電源開発株式会社
大間原子力発電所

意見聴取会指摘事項について
(地盤関係：その2)

平成16年12月
原子力発電安全審査課

図-1.1 火山碎屑岩(風化部)層厚コンター図

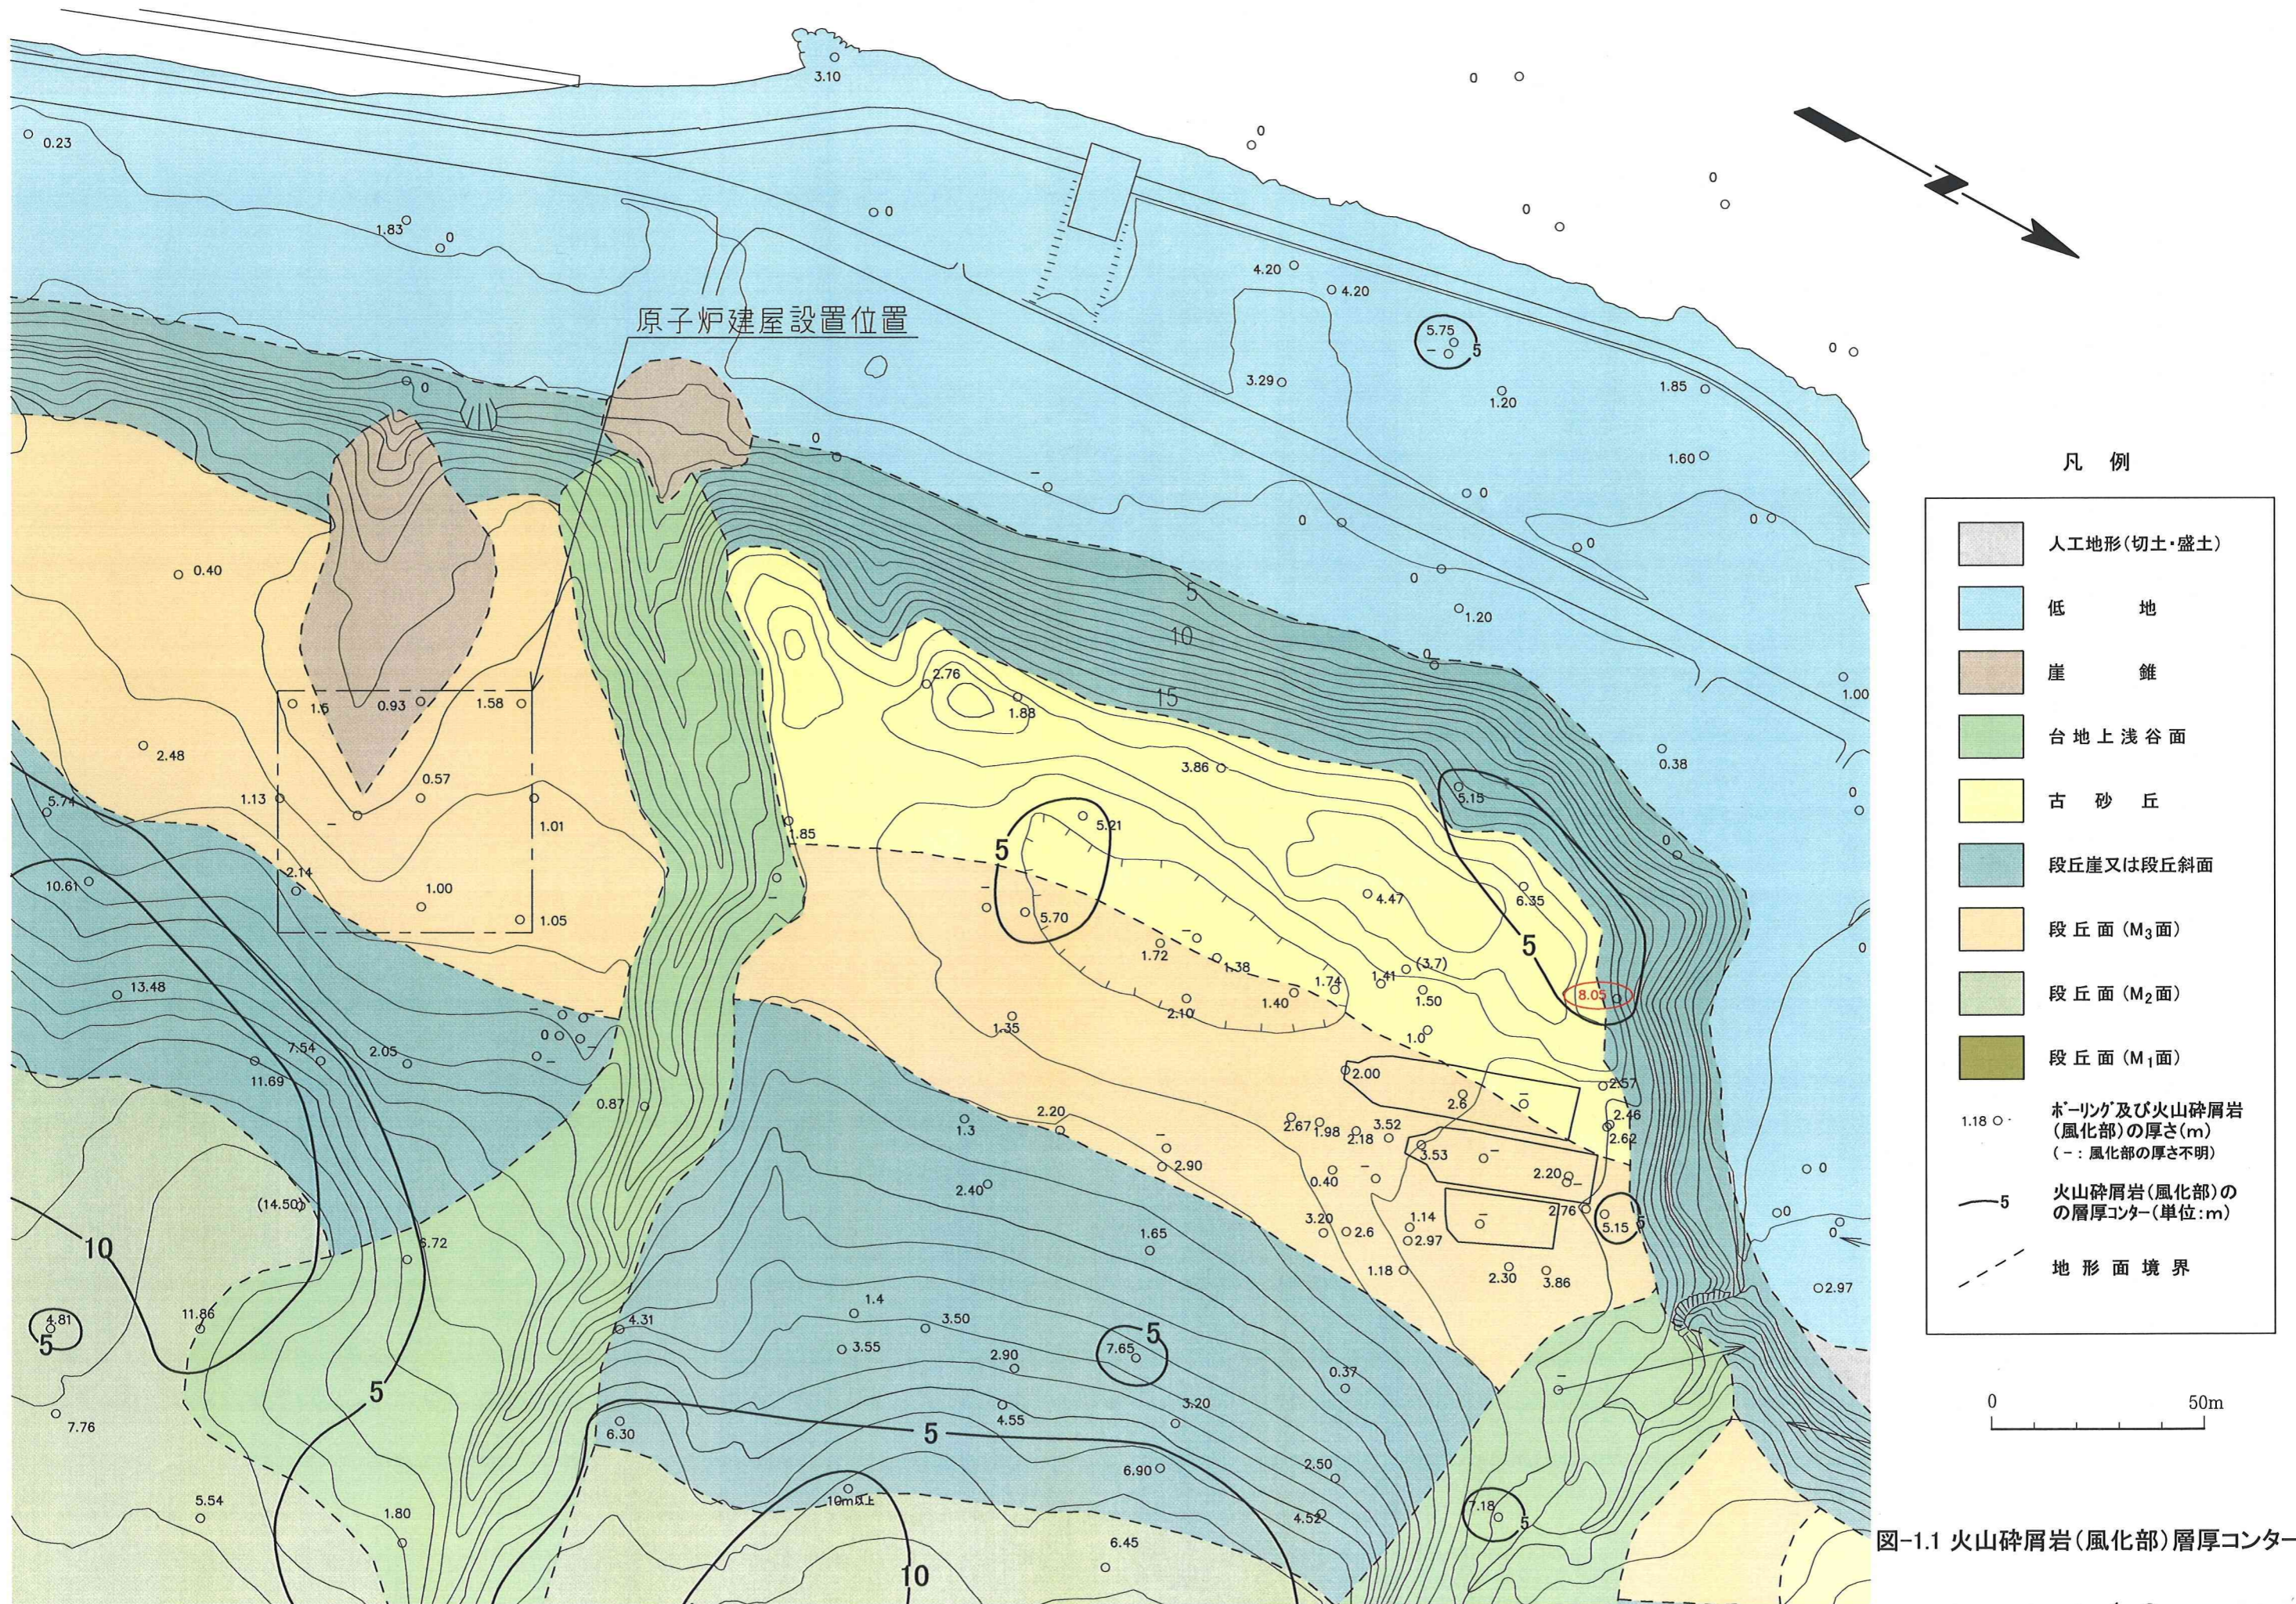
- 1) 地表付近のシームは風化していると考えられるため、風化の及ぶ深度を確認のうえ、風化部の物性値を低減させた検討を行うこと。

図-1.1 に示すように地表付近の岩盤の風化部（火山砕屑岩（風化部））の深度は地表面に対応して異なり、シーム S-10 が地表付近に分布する M₃ 段丘面から低地にかけての領域では、段丘基底面から風化深度は最大 8.05m となっている。したがって、段丘基底面下約 10 m（段丘堆積物の分布しないところでは地表面下 10m）までのシームは風化を受けているものとして保守的に評価するとしている。

図-2.2 岩盤変形試験結果 (淡灰色火山礫凝灰岩)

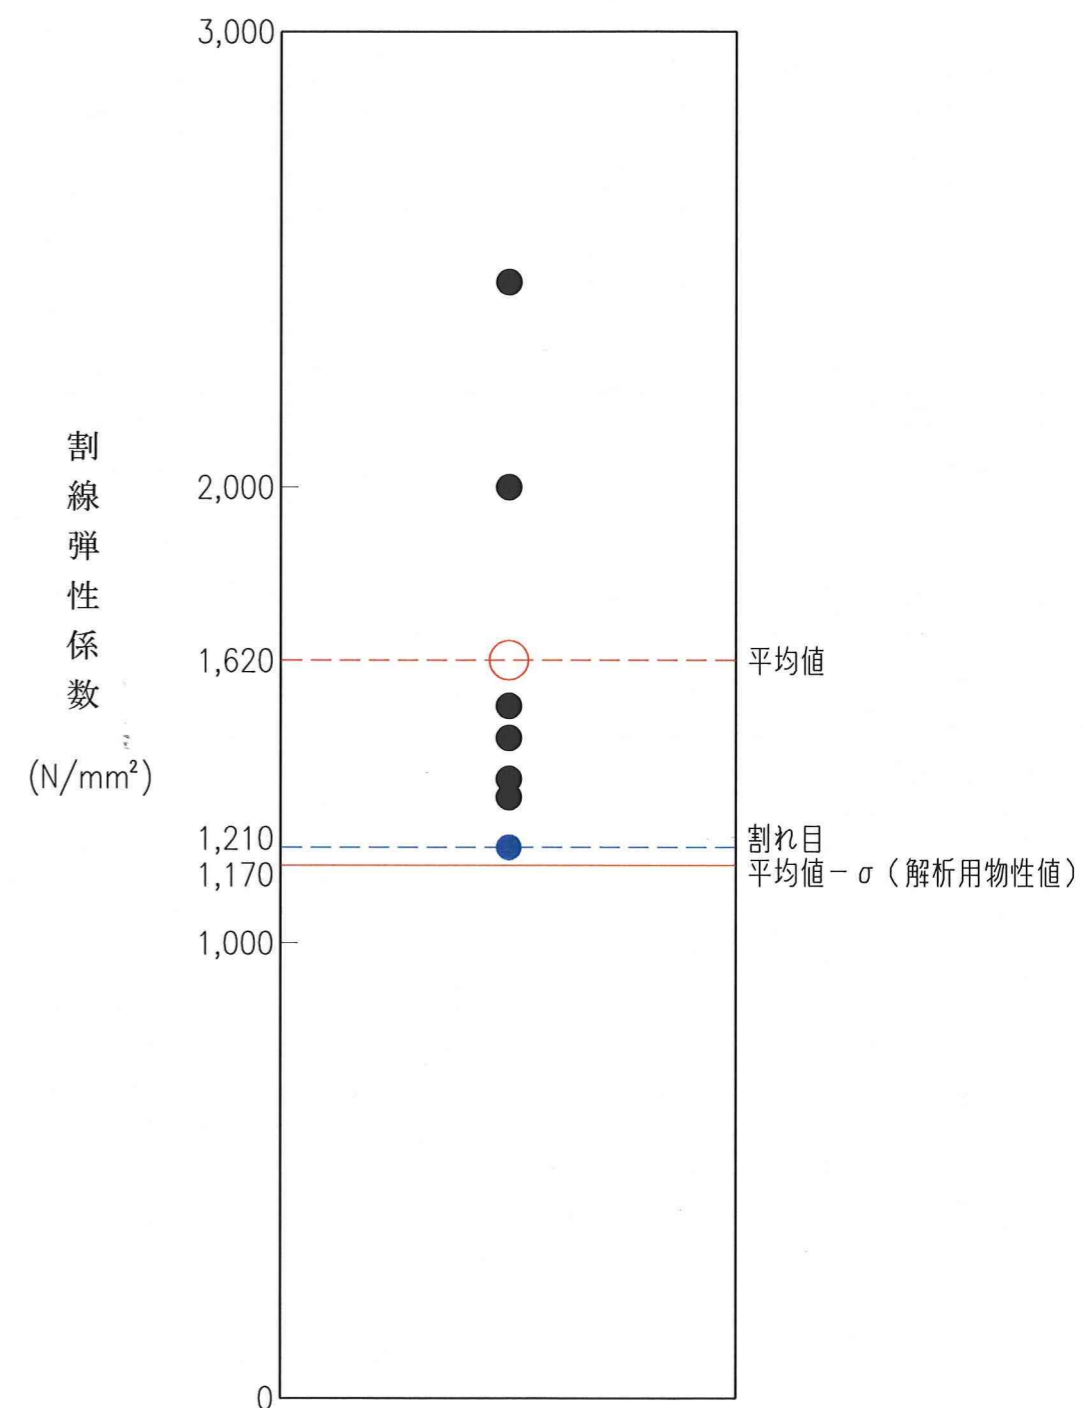
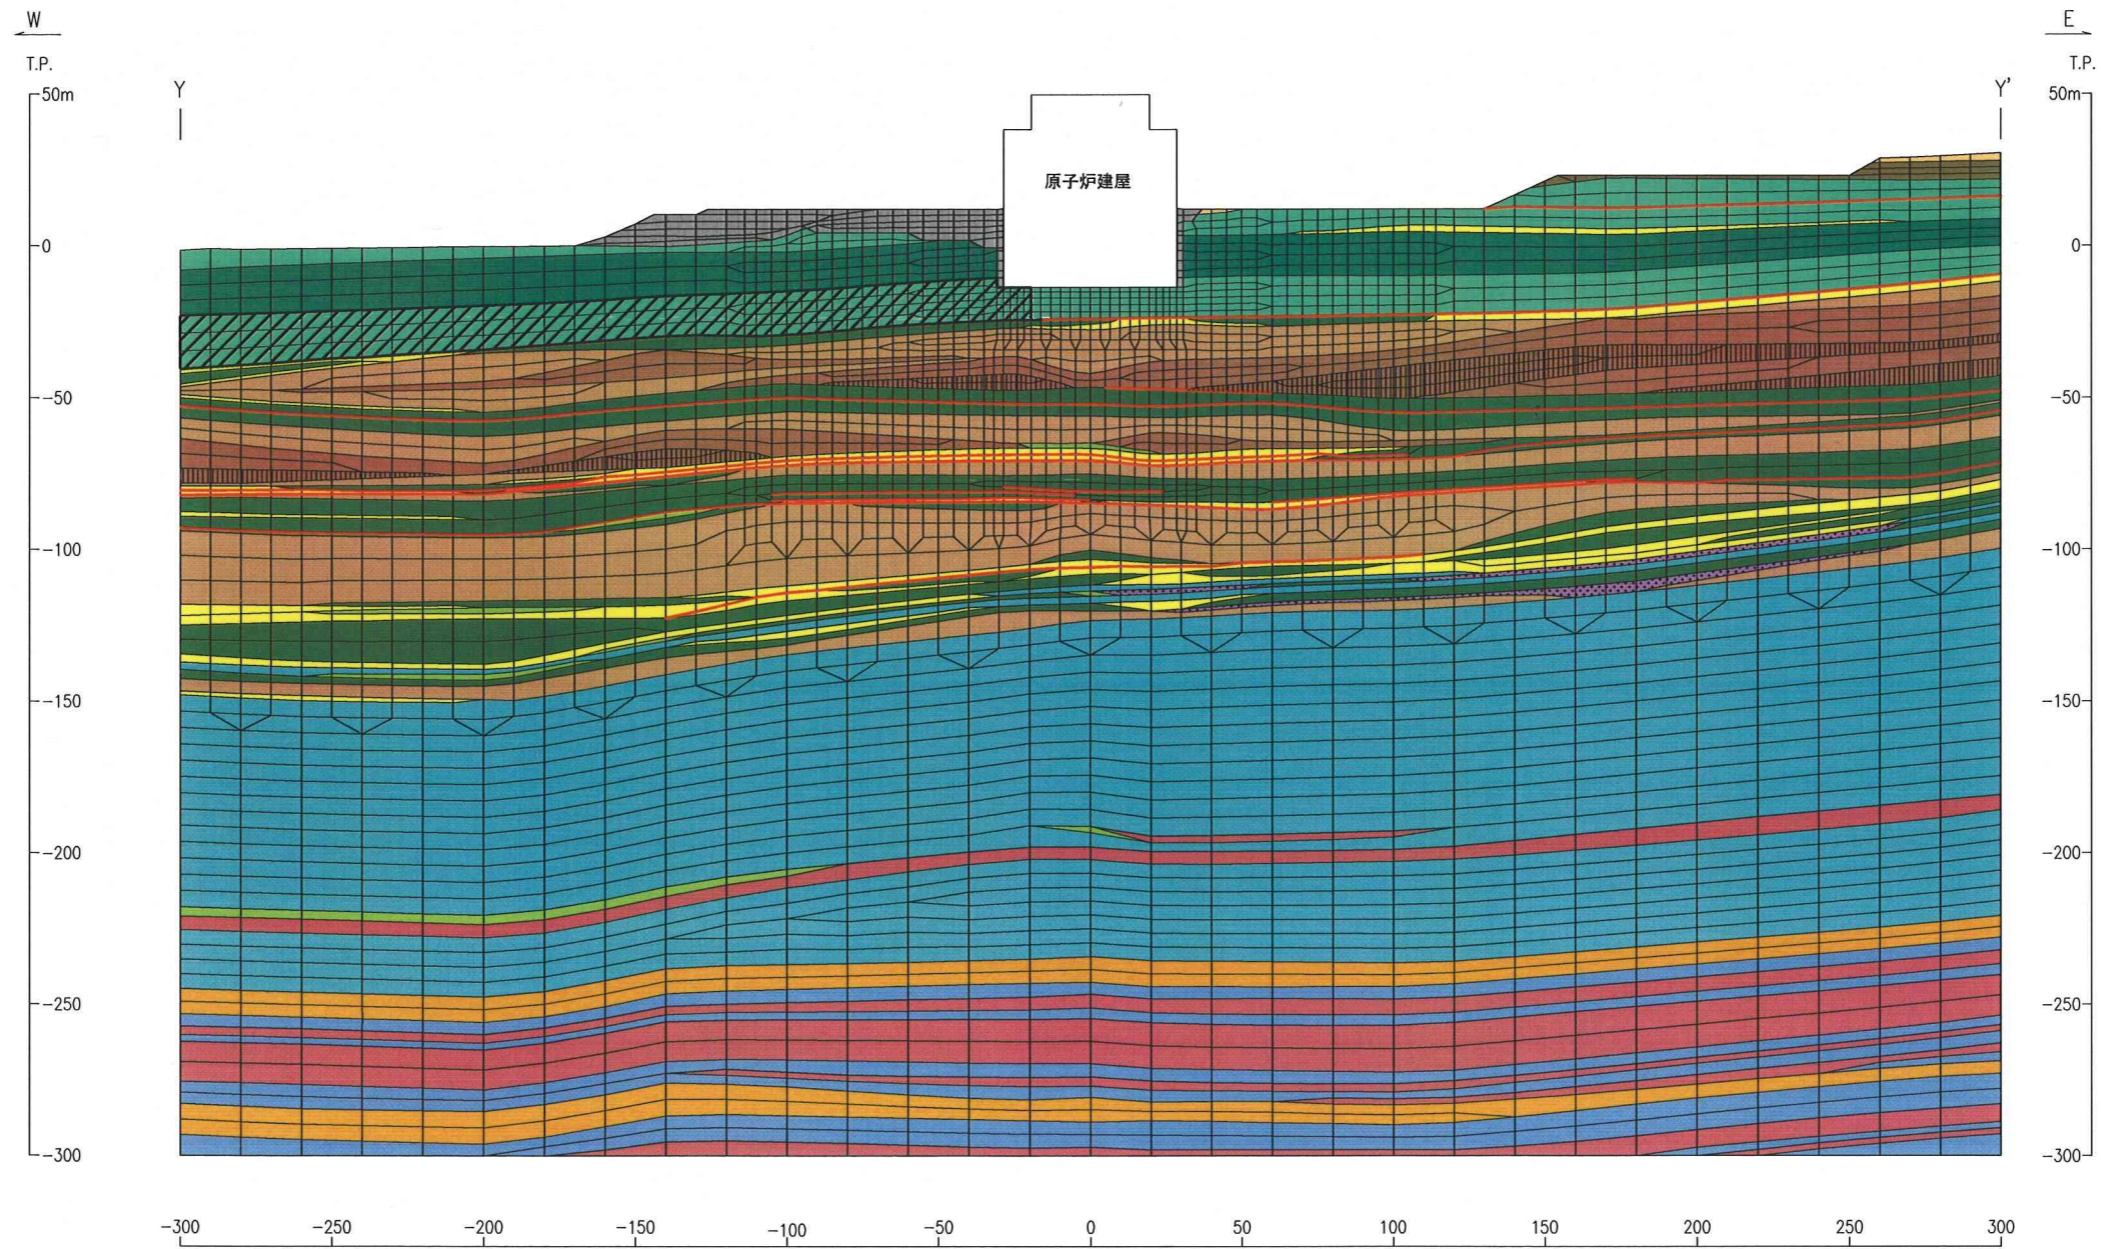
- 1) 淡灰色火山礫凝灰岩の割れ目は炉心の西側に多く分布しているため、変形特性を低減させた検討を行うこと。

淡灰色火山礫凝灰岩を対象とした岩盤変形試験は、試験坑E坑で3点、試験坑F坑で4点、合計7点で実施しており、これらの結果を図-2.2に示す。割線弾性係数（荷重範囲 $0\text{N/mm}^2 \sim 1.5\text{N/mm}^2$ ）の平均値は $1.62 \times 10^3\text{N/mm}^2$ 、標準偏差は $0.45 \times 10^3\text{N/mm}^2$ 、変動係数は27.8%である。このうち割れ目を対象とした試験位置J-14での割線弾性係数は $1.21 \times 10^3\text{N/mm}^2$ であり、7点の平均値 -1σ ($1.17 \times 10^3\text{N/mm}^2$) とほぼ等しい値となっている。

以上のことから変形特性（静弾性係数）を低減させる範囲の淡灰色火山礫凝灰岩の静弾性係数は、割線弾性係数の平均値 -1σ である $1.17 \times 10^3\text{N/mm}^2$ とし、それ以外の淡灰色火山礫凝灰岩の静弾性係数は平均値である $1.62 \times 10^3\text{N/mm}^2$ を解析に用いるとしている。
